東通原子力発電所  
地質・地質構造に関する  
審査資料の修正について

2024年2月9日  
東北電力株式会社

## 過去審査資料の確認について

## 過去審査資料の修正内容

断面線表示範囲の誤りの修正

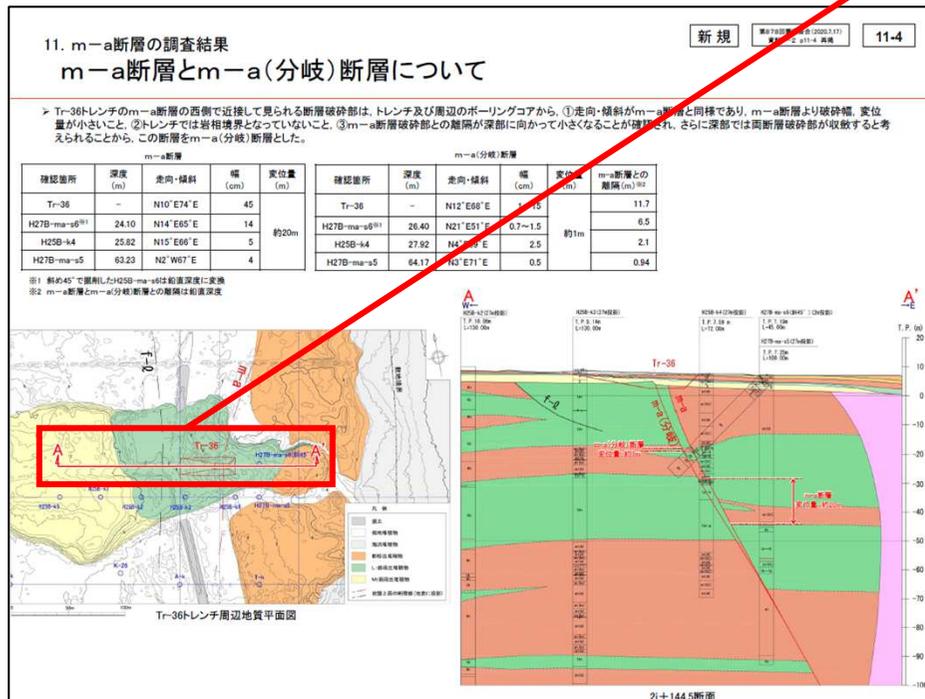
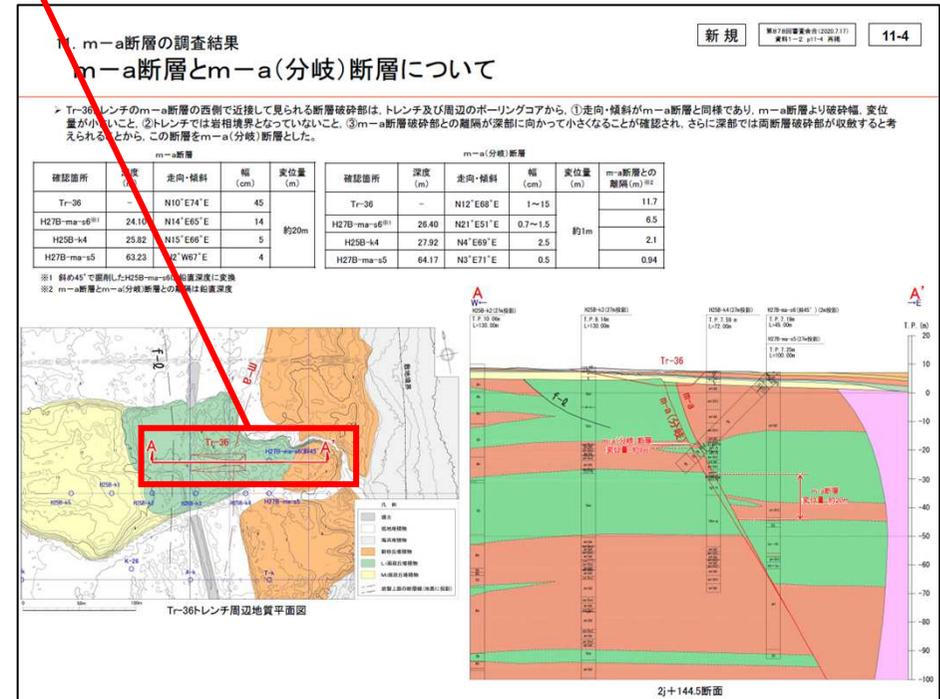
- m-a断層とm-a(分岐)断層の関係を示す断面図の断面線表示範囲を誤った範囲に示していた。
- 断面図は正しい表示範囲で作成されたものであり、m-a断層とm-a(分岐)断層の関係の評価は変わらないことから、新規制基準への適合性に対する説明内容に影響は無い。

測線位置のズレの修正

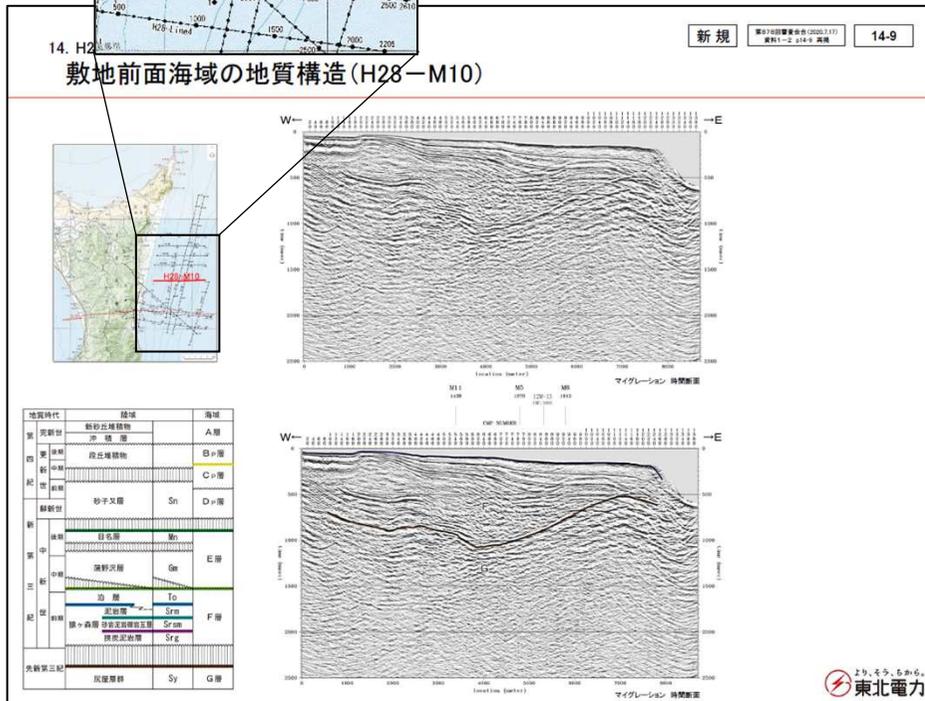
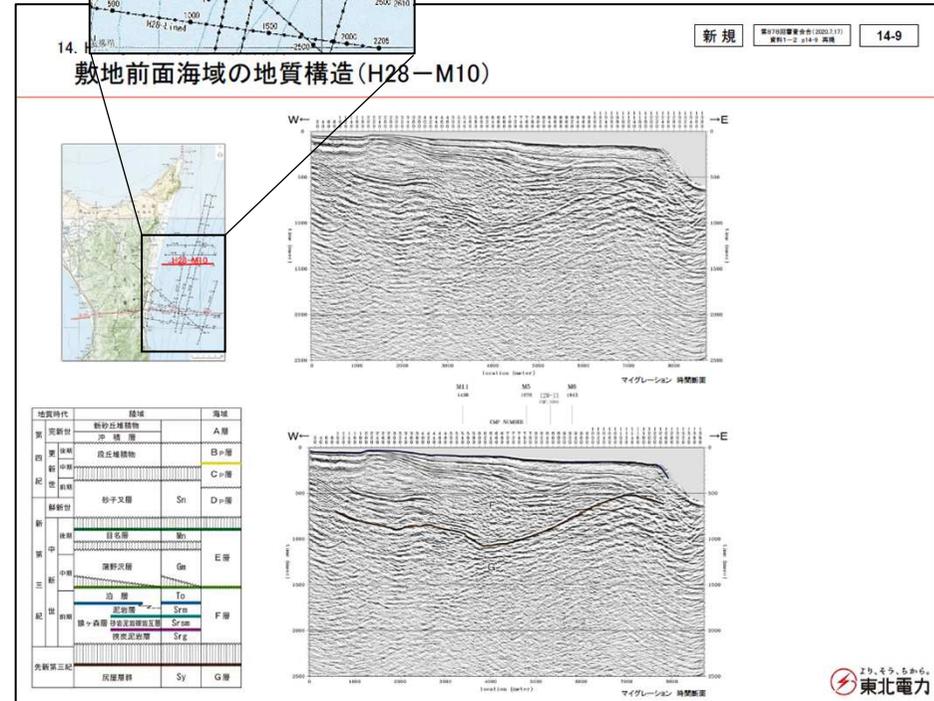
- 敷地前面海域の地質構造を示す探査結果のうち、H28-M10測線位置を誤った位置に強調して示していた。
- 断面図は正しく貼られており、評価に変わりはないことから、新規規制基準への適合性に対する説明内容に影響は無い。

測線交点位置のズレの修正

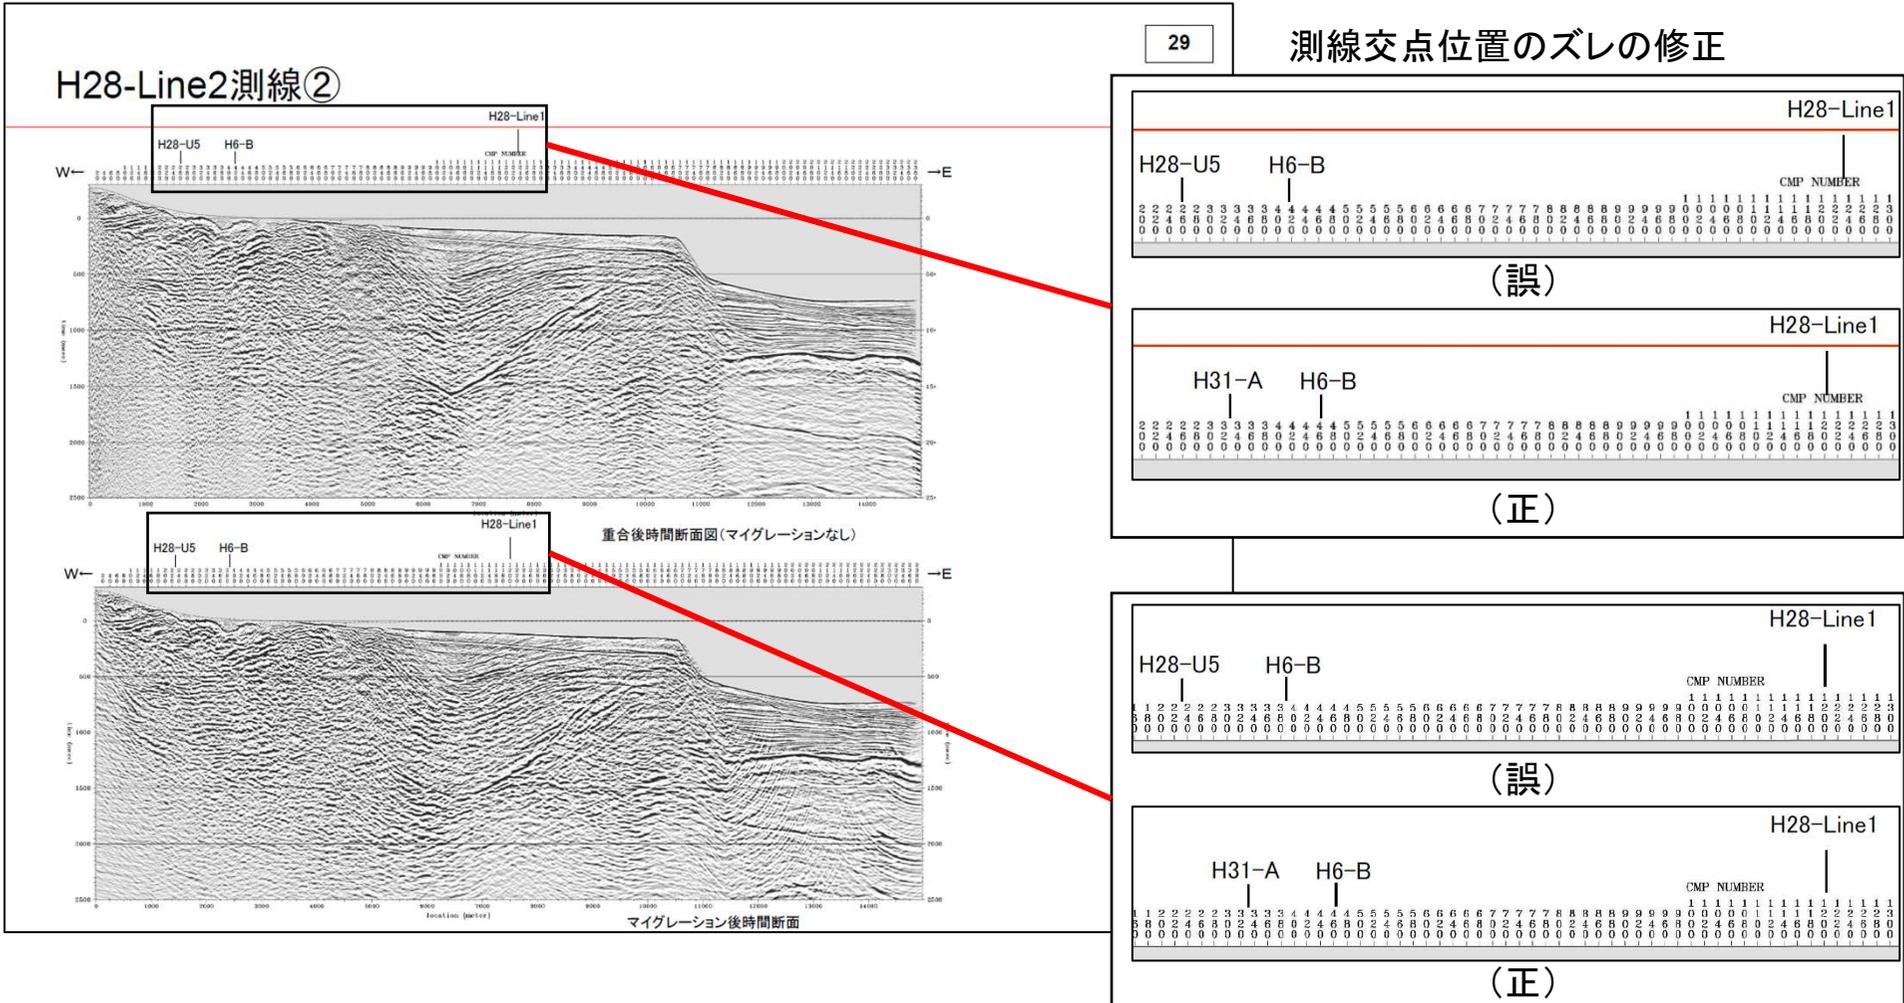
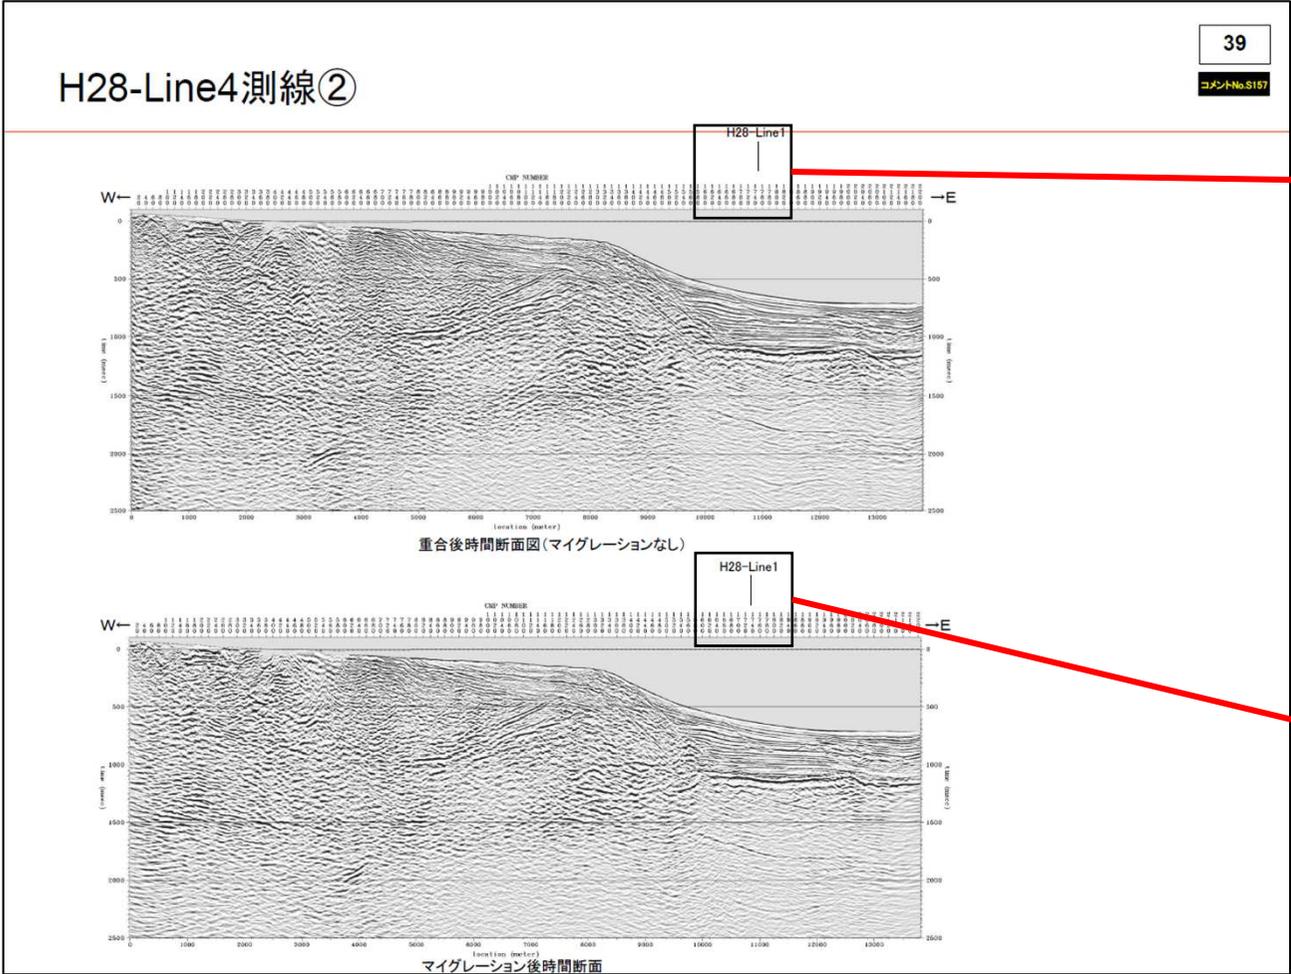
- 敷地～敷地近傍の探査結果を示す断面図のうち、断面図と交差する測線の交点位置を誤って示していた。
- 断面図は正しく貼られており、評価に変わりはないことから、新規規制基準への適合性に対する説明内容に影響は無い。

- 敷地～敷地近傍の探査結果を示す断面図のうち、断面図と交差する測線の交点位置を誤って示していた。
- 断面図は正しく貼られており、評価に変わりはないことから、新規制基準への適合性に対する説明内容に影響は無い。

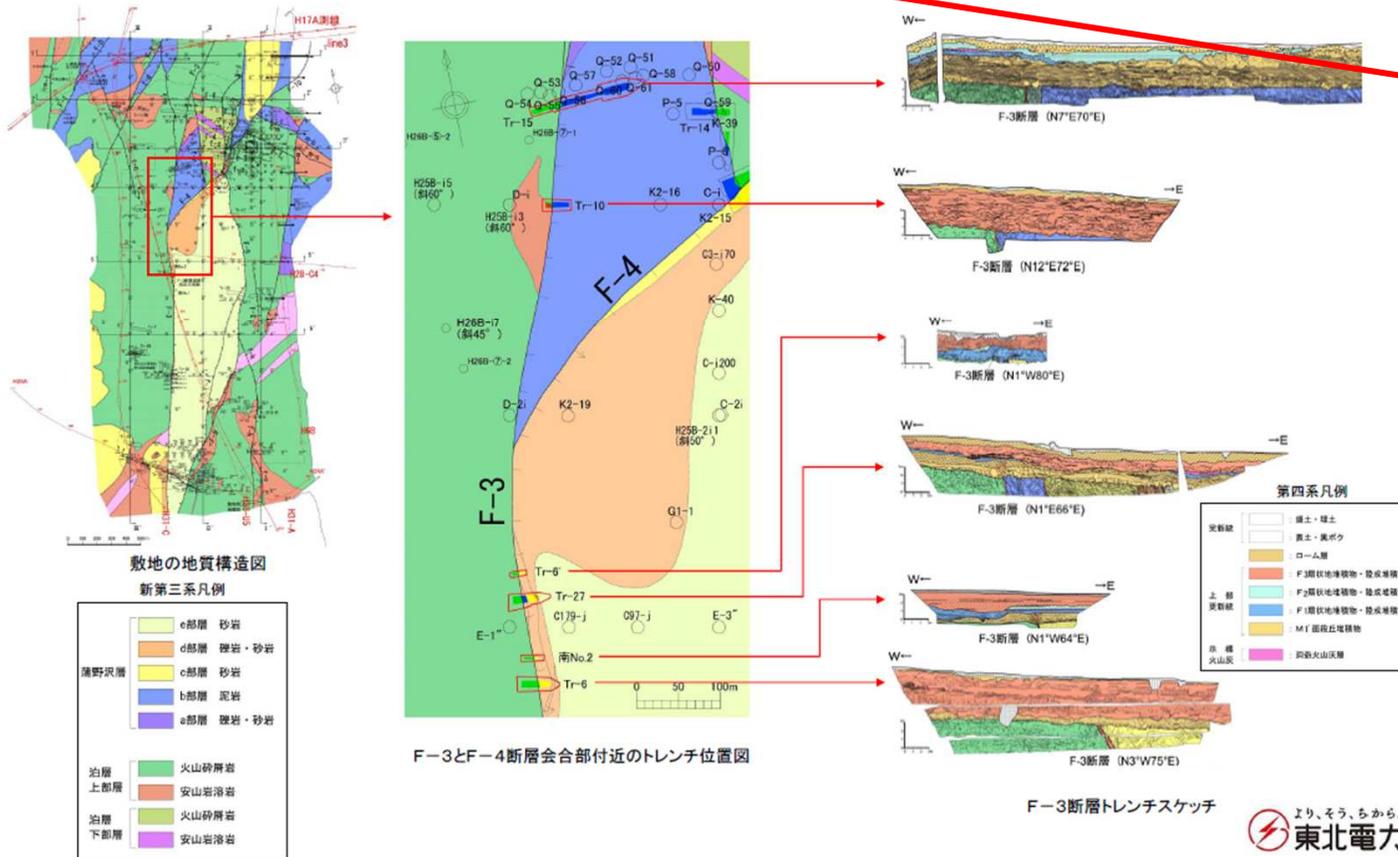
- N16W69E  
(誤)
- N16W69W  
(正)

**補足**  
元画像の走向・傾斜の表記が見えにくいため, 大きく表示するために記載した数値が誤っていたもの。  
走向・傾斜の情報は正しい値を用いて断面図を作成している。

誤字の修正

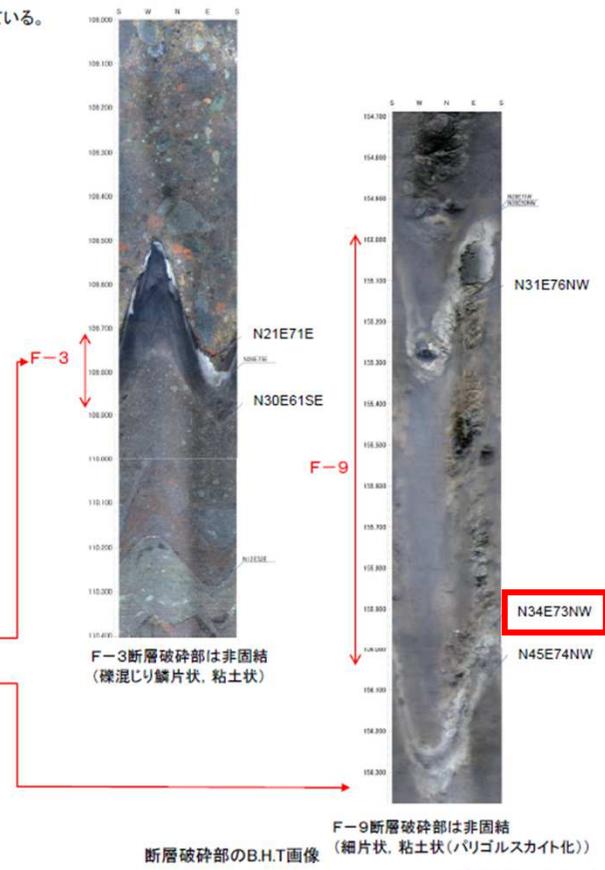
- N34E73NW  
(誤)
- N43E73NW  
(正)

**補足**  
元画像の走向・傾斜の表記が見えにくいため、大きく表示するために記載した数値が誤っていたもの。  
走向・傾斜の情報は正しい値を用いて断面図を作成している。

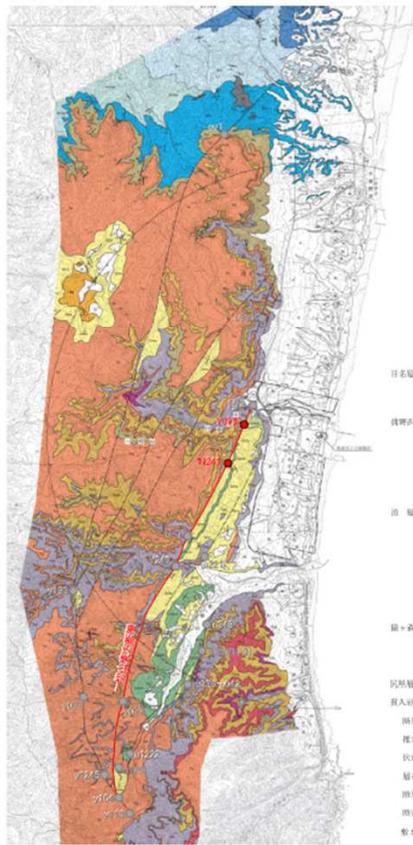
[N15°E][80°E]はm-a断層のボーリング調査結果による走向・傾斜であり、その後実施したトレンチ調査結果による走向・傾斜(正)を本来記載すべきであった。

N21°W~39°E  
65°~88°E

誤字の修正

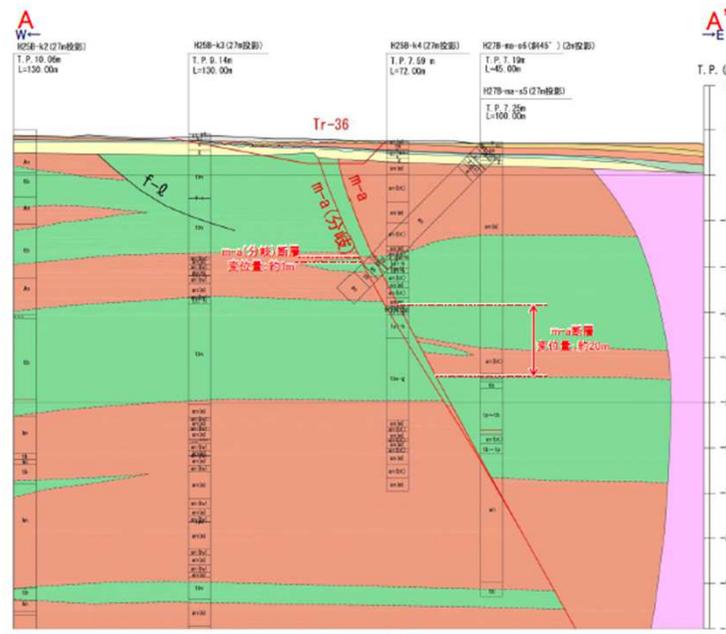
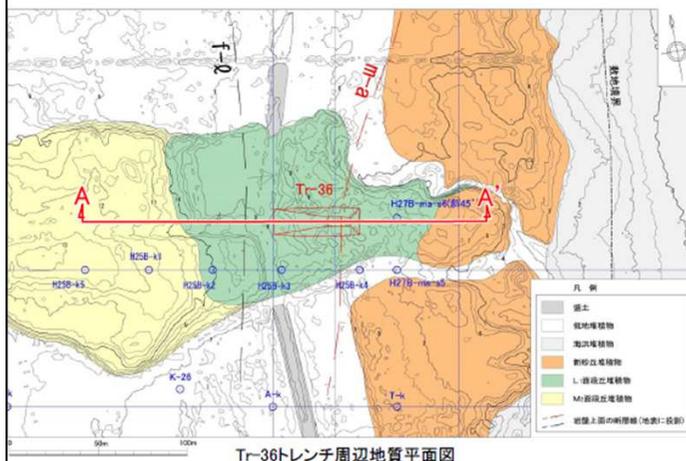
※1 斜め45°で掘削したH25B-ma-s6は、H27B-ma-s6に交換  
 ※2 m-a断層とm-a(分岐)断層との離隔は鉛直深度

H25B-ma-s6
